## INA Service-Info

# Geleiderol 532 0471 10

## Uiterlijke verschillen

Artikelnr.: 532 0471 10

Afbeelding 1: 532 0471 10 - oude uitvoering

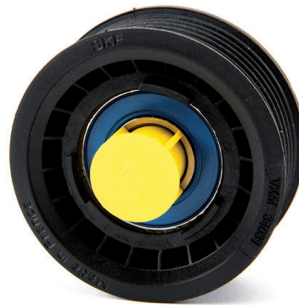
Als gevolg van de voortdurende verdere ontwikkeling van onze producten is de geleiderol 532 0471 10 gewijzigd.

Bij de oude uitvoering is de schroef met een gele plastic borging geborgd (fig. 1). Deze moet voor het monteren van de geleiderol worden verwijderd, waarna de schroef uit de rol kan vallen.

De nieuwe uitvoering is voorzien van een onverliesbare schroef (fig. 2). Hierdoor blijft de schroef altijd in de geleiderol zitten.

Beide uitvoeringen voldoen aan de technische specificaties en kunnen zonder beperking worden gebruikt.
